☂☂ 3.27 漏水・作業員被水：東北電力の事実確認不足！ ☂☂

今年3.27 女川2管理区域で発生した「漏水+作業員3名被水」トラブルについて、東北電力は、<4.5 お知らせ>に続いて、6.8 県の第12回安全性検討会でも「関連報告」<資料-3>を行ないました。

女川2号機における水漏れ事象概要

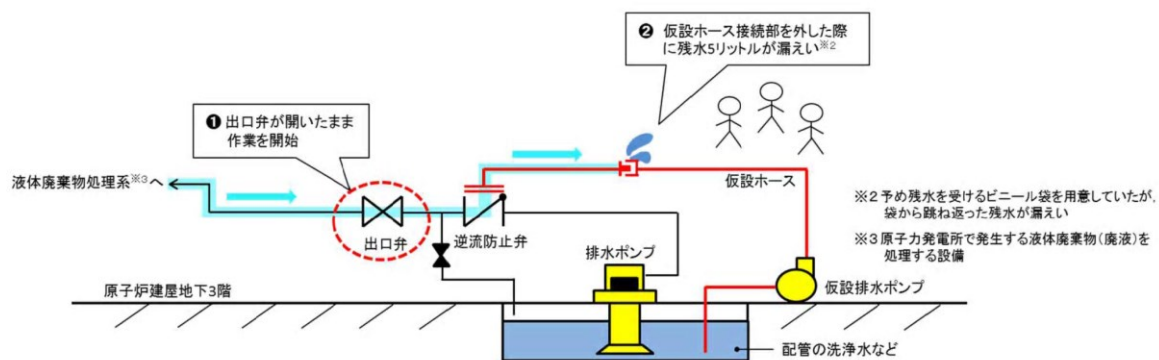
まず、図では（<4.5 お知らせ>でも）、仮設ホースの接続部より右側（ポンプ側）には水がないように記載されていますが、これは、接続部がポンプより高所にあつて、外した瞬間にポンプ側ホース内の水はポンプやその先の貯水槽（地下3階：手元の設置許可申請書では「廃液収集槽」は地下2階ですが？）に自然流下するというもので“省略”したのでしょうか。あるいは、電力お得意の“単純間違い”でしょうか。

一方、図から判断すれば仮設ホースには逆流防止弁は効かないようですが、接続部の左側（出口弁側）ホースも、弁が閉まっていれば、ホース接続部の先端を下げて空気を入れられない限り、物理的には接続部を外してもホース内の水は出てこないはずで、その場合は“多少の水こぼれ”が予想されるだけですから、それに備えてのビニール袋の用意で十分だったと思われます。

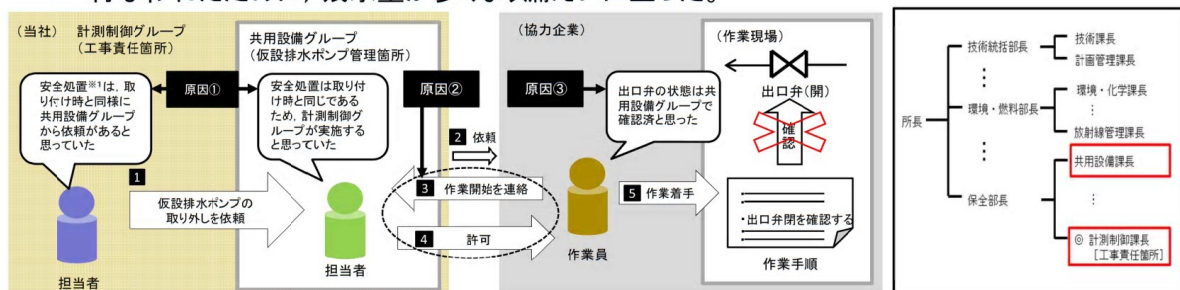
それに比べ、東北電力の社員の行動は、実に“不可解”です。共用設備グループは計測制御グループから「**1**仮設排水ポンプの取り外しを依頼」され、その取り外し作業を協力企業へ「**2**依頼」したはずなのに、協力企業から「**3**作業開始を連絡」された時に、「**【原因②】**仮設の排水ポンプの取り外しまでは行わないと思い」ながら作業を「**4**許可」と説明しています。東北電力内での出口弁の開閉管理の“責任のなすり合い**【原因①】**”以前に、最も肝心の‘作業内容（仮設排水ポンプの取り外し）の確認・共有’自体が全くなされていなかったということで、そのことこそ今回の漏水・被水トラブルの“最大の問題”だと思います。

まずは、「**1**と**2**の依頼」の正確な内容と、仮設ポンプ・ホース「取り付け時の両グループ間でのやりとり」や、「**5**作業着手」のための『作業手順』の具体的記述とそれを誰が作成したのかなどの事実関係を明らかにして欲しいと思います。また、出口弁（や逆流防止弁）と作業現場（仮設ホース・ポンプの設置場所）との正確な位置関係などについても、公表して欲しいと思います。
